Bidrag fra Viborg Sportsfiskerforening med gennemgang af vandløb som har forbindelse til foreningens fiskevande

Bidrag fra Danmarks Naturfredningsforening, Viborg-afdeling

NOTAT: Vandløb i Viborg Kommune udgået af vandområdeplaner 2015 – 2021

Figur 1: Udklip fra Miljøgis. Øverst vandløb der indgik i vandplan dateret 2011. Nederst vandløb der indgår i vandområdeplan 2015 – 2021.

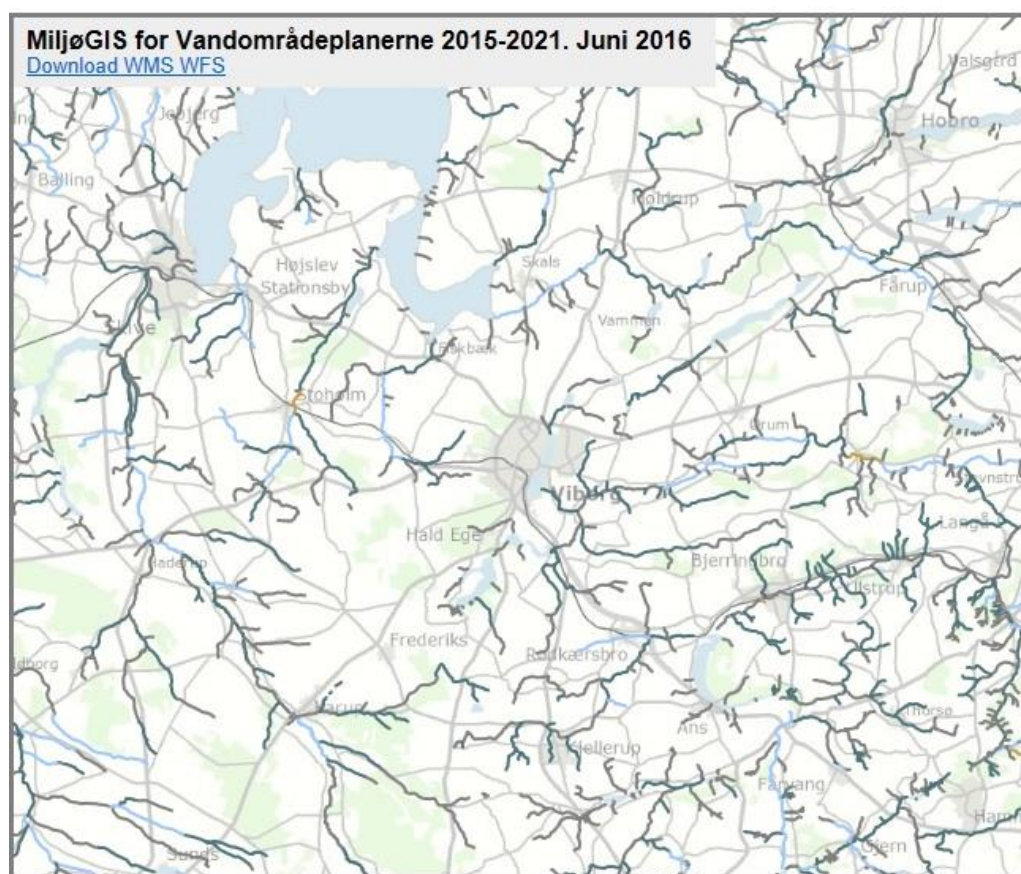
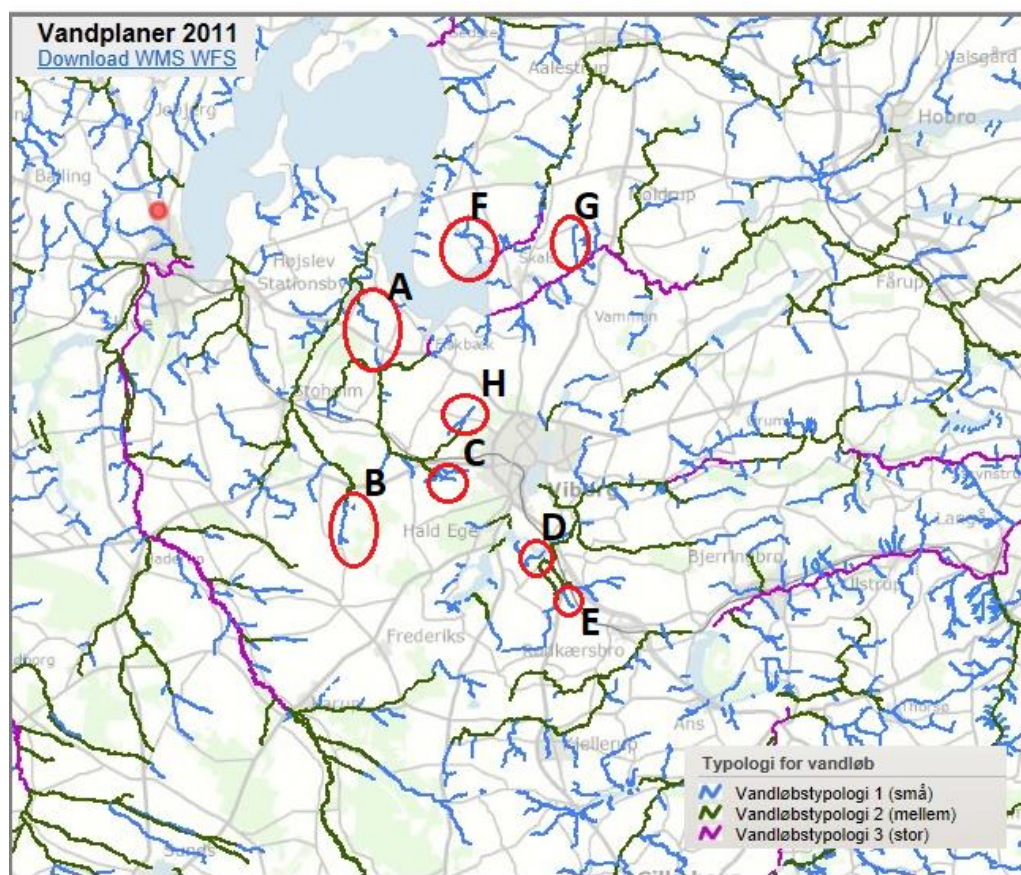
I forbindelse med kvalificering af vandområdeplaner 2015 – 2021, er Danmarks Naturfredningsforenings lokalafdeling Viborg blevet opmærksom på, at en række naturlige vandløb ikke indgår i vandområdeplaner 2015 – 2021. De vandløbsstrækninger der særligt har påkaldt sig DN-Viborgs opmærksomhed er markeret på følgende figur 1, som er hentet fra miljøgis, hhv. vandplaner dateret 2011 (øverst) og vandområdeplaner 2015 – 2021 (nederst).

De pågældende vandløbsstrækninger er følgende, idet bogstavbetegnelserne refererer til kortet figur 1 øverst:

- A: Jordbro Å, Kvosted Bæk og Fiskbæk Å, Kuhr Bæk
- B: Jordbro Å, Mønsted Å (øvre del)
- C: Fiskbæk Å, Owensminde Grøft
- D: Nørre Å, Afløb Trædemose
- E: Nørre Å, Afløb Vandet Mose
- F: Rind Bæk, Rind Bæk
- G: Skals Å, Thybogrøften
- H: Fiskbæk Å, Jegstrup Bæk (øvre del)

Der er i alle tilfælde tale om "naturlige vandløb", som kan findes på gamle geodætiske kort. I flere tilfælde er der tale om vandløb, der har en betydelig vandføring, som i sig selv bør være tilstrækkelig argument for at de bør indgå i vandområdeplanerne. Det gælder specielt vandløbene:

- A: Kvosted Bæk, medianmin. = 90 l/sek;
- C: Owensminde Grøft, medianmin. = 60 l/sek;
- B: Mønsted Å (øvre del), medmin. = 180 l/sek;
- E: Afløb Vandet Mose, medmin. = 49 l/sek
- H: Jegstrup Bæk, medianmin. = 65 l/sek

I det materiale der er umiddelbart tilgængeligt på internettet, har det ikke været muligt for DN Viborg, at finde nogen dokumentation for årsagen til, at de nævnte vandløb er udgået af vandområdeplanerne, og vi finder det naturligt at vandløbene havde indgået i de vandløbsstrækninger, der er blevet drøftet i arbejdsgrupper og vandråd i forbindelse med kvalificering af vandområdeplan 2015 – 2021.
